改善箇所説明図

左ハンドル車で説明

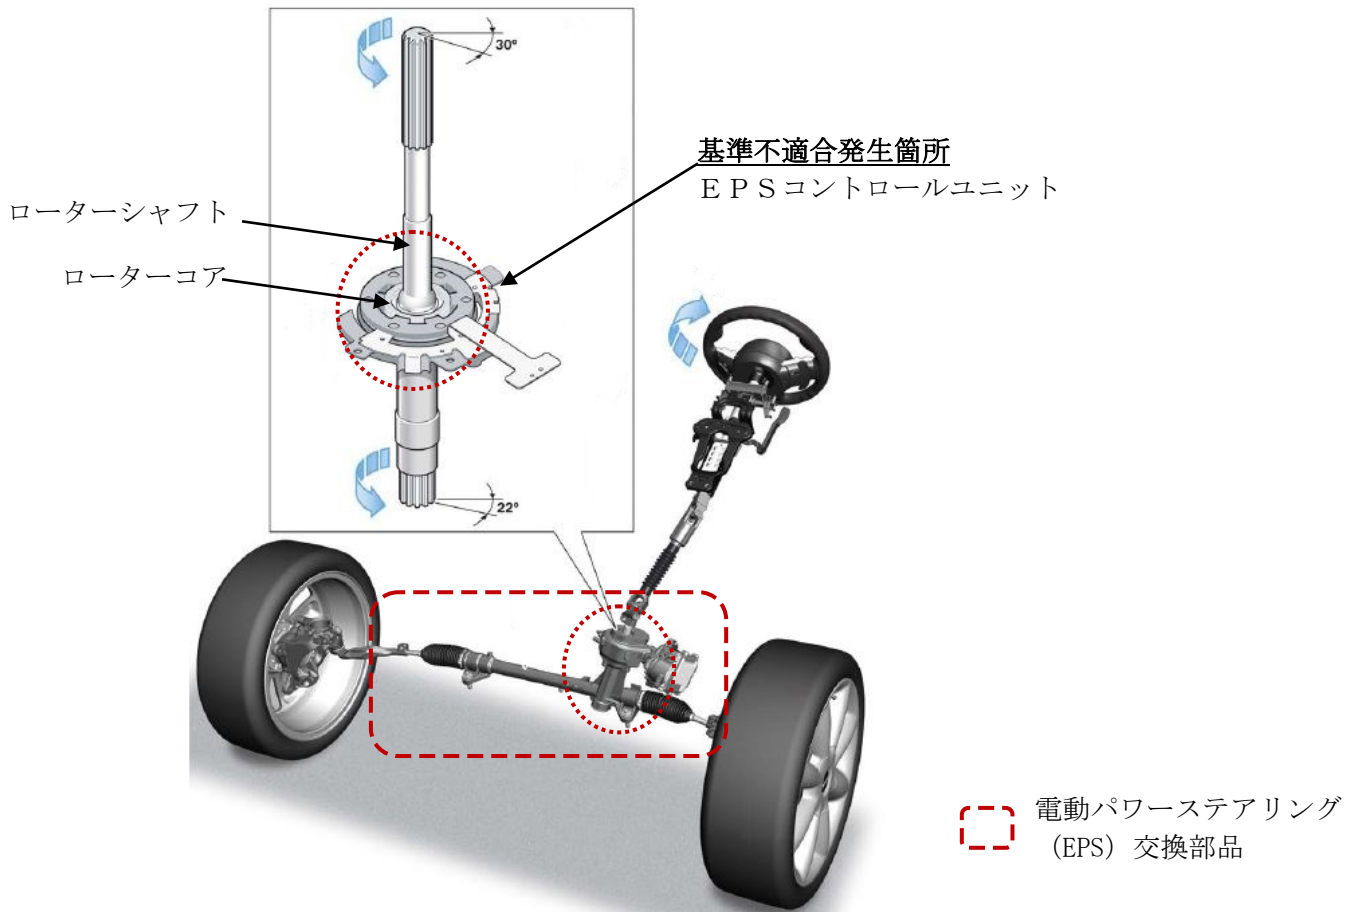
不具合の内容

電動パワーステアリング（EPS）において、操作状況を検知するセンサーユニットの製造が不適切なため、ローターコアとローターシャフトにガタが生じているものがある。そのため、EPSコントロールユニットが直進位置を認識できず、警告灯が点灯してパワーステアリングのアシスト機能が停止し、ステアリングの操作力が増大するおそれがある。

改善措置の内容

電動パワーステアリングを良品と交換する。
